改善箇所説明図

不具合発生箇所の構造、装置又は性能の状況及びその原因

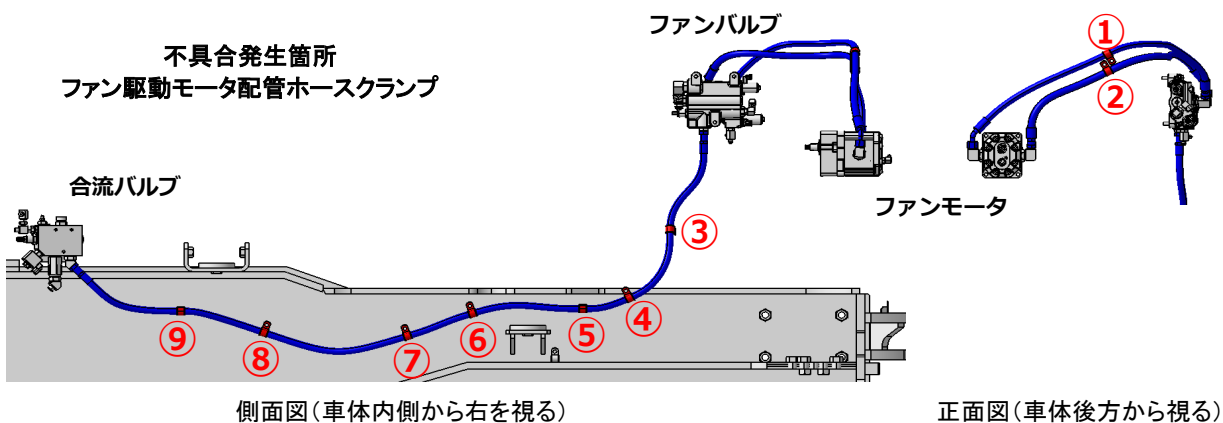
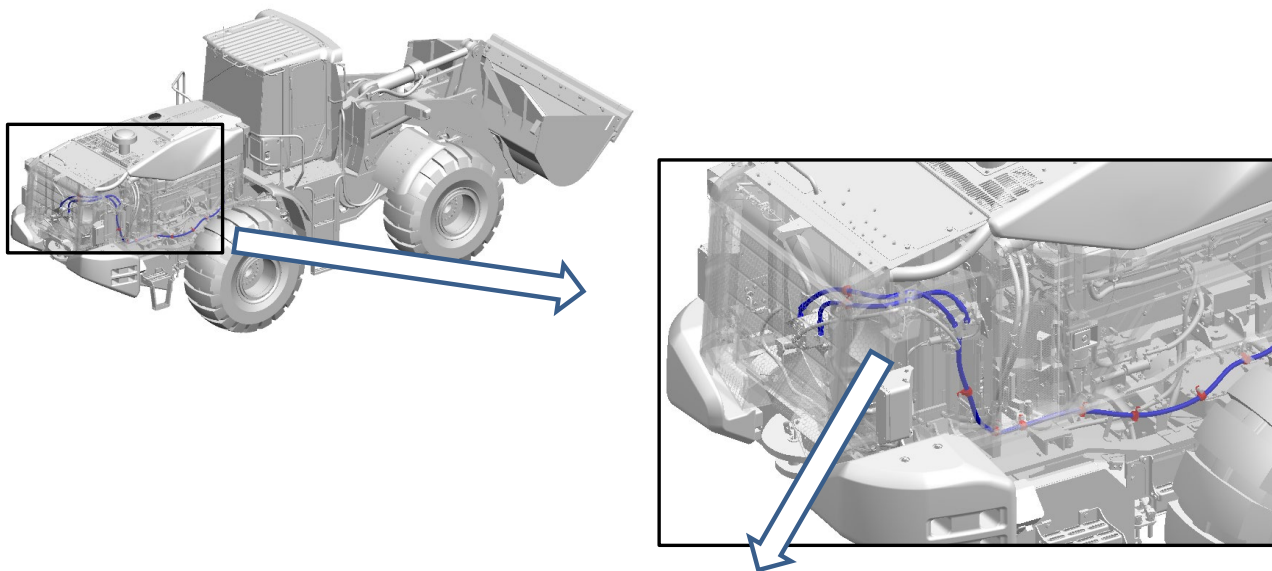
ショベルローダにおいて、ファン駆動モータ配管に不適切なホースクランプを使用したため、配管の脈動によりホースクランプに亀裂が生じる。そのままの状態で使用を継続すると配管の表面が周辺部品と干渉し、最悪の場合摩耗する。

対象となる全車両は、ファン駆動モータ配管のホースクランプを対策品に交換する。すでに配管が摩耗していた場合は、配管も同時に交換する。

識別: 対策品のホースクランプは対策前と比べて部品構成が異なるため、容易に識別できる。
